**AVIS RELATIF À LA PROTECTION
CONTRE LES EVENTUELS EFFETS NOCIFS ET NUISANCES
PROVOQUÉS PAR LES RAYONNEMENTS NON IONISANTS
GÉNÉRÉS PAR DES ANTENNES ÉMETTRICES STATIONNAIRES**

Commune : CHARLEROI - Exploitant : ORANGE

Référence exploitant : 725C1_1/30409C1_1/40409C1_1/50409C1_1

Rapport n° 3273 / 2025

Figure 1 : Vue en plan des lieux de séjour et des points de contrôle

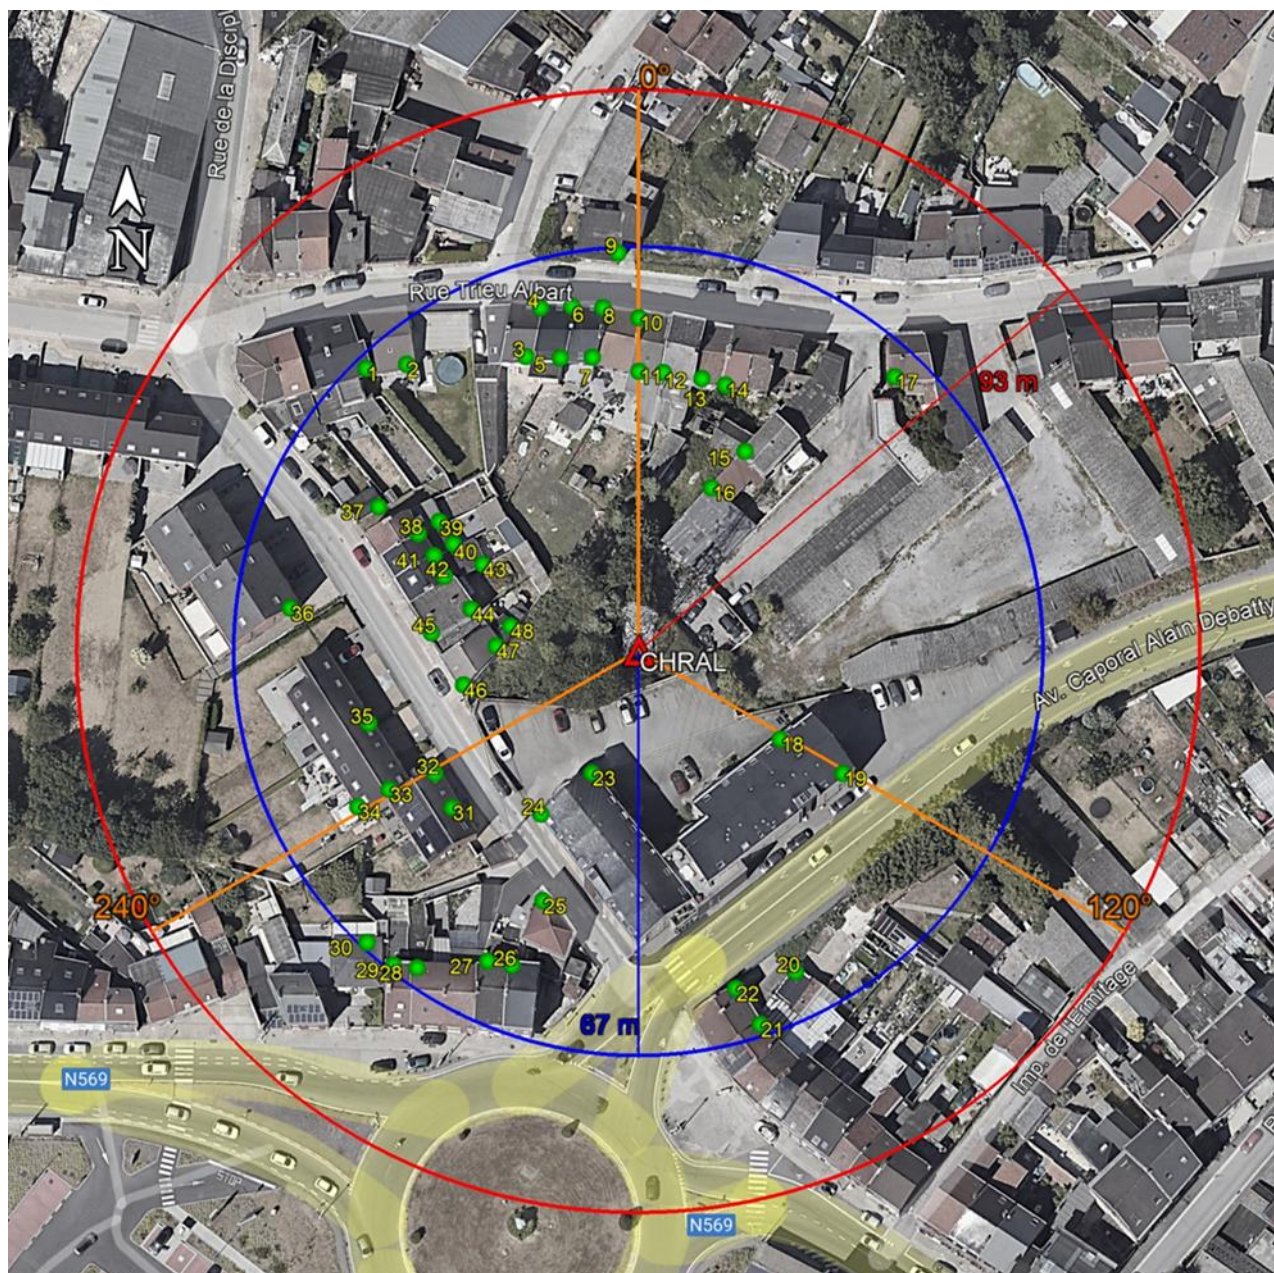
Les fréquences d'émission, la puissance rayonnée par chacune des antennes et leur gain permettent de déterminer le rayon de la zone à analyser. Tout dépassement de la limite par installation est exclu en dehors de cette zone. Le tableau 2 reprend les 35 LS² pour lesquels l'indice d'exposition est le plus élevé. Les différentes colonnes indiquent :

- le numéro du point de contrôle repris sur un des plans de la figure 1;
- le numéro du LS dans lequel se trouve le point de contrôle de la 1^{ère} colonne ;
- l'atténuation d'obstacle prise en compte pour le calcul de l'indice d'exposition dans le LS ;
- le résultat du calcul de l'indice d'exposition.

N° point de contrôle	LS	Atténuation (dB)	Indice d'exposition relatif à la limite par installation IE_i
10	LS10	3,0	0,500
36	LS36	3,0	0,476
4	LS3	3,0	0,399
6	LS5	3,0	0,399
8	LS7	3,0	0,383
29	LS29	3,0	0,372
28	LS28	3,0	0,318
17	LS17	3,0	0,297
12	LS12	3,0	0,297
14	LS14	3,0	0,266
9	LS9	3,0	0,262
34	LS33	3,0	0,253
1	LS1	3,0	0,245
21	LS21	3,0	0,214
3	LS3	3,0	0,188
19	LS18	3,0	0,184
18	LS18	3,0	0,174
11	LS11	3,0	0,171
13	LS13	3,0	0,163
5	LS5	3,0	0,159
27	LS27	3,0	0,158
30	LS30	3,0	0,157
7	LS7	3,0	0,147
22	LS22	3,0	0,133
26	LS26	3,0	0,129
32	LS32	3,0	0,122
33	LS33	3,0	0,122
24	LS23	3,0	0,115
31	LS31	3,0	0,112
35	LS35	3,0	0,106
2	LS2	3,0	0,091
46	LS46	3,0	0,077
15	LS15	3,0	0,074
41	LS40	3,0	0,049
42	LS42	3,0	0,048

En ce qui concerne les antennes de l'installation mentionnées dans le tableau 1, la distance maximale à laquelle la limite pourrait être atteinte, à l'extérieur, est égale à 89,2 m. S'il n'y a pas de LS à une distance inférieure, les antennes respectent forcément la limite d'immission.

Dans le cas des LS situés à l'intérieur des bâtiments, une atténuation d'obstacle est prise en compte et il en résulte que la distance maximale à laquelle la limite pourrait être atteinte se réduit à 63,9 m.

Les résultats de l'évaluation décrite au paragraphe 4 indiquent que les antennes émettrices stationnaires de l'installation faisant l'objet du présent avis ne produisent pas, dans un lieu de séjour, un rayonnement électromagnétique maximum supérieur aux limites fixées à l'article 4 du décret.

En conclusion, les antennes émettrices stationnaires faisant partie de l'installation référencée dans le paragraphe 2 et dont les caractéristiques techniques sont résumées dans le tableau 1 **respectent les limites d'immission** fixées à l'article 4 du décret du 8 décembre 2022 (M.B. du 16.12.2022) modifiant le décret du 3 avril 2009 relatif à la protection contre les éventuels effets nocifs et nuisances provoqués par les rayonnements non ionisants générés par des antennes émettrices stationnaires.
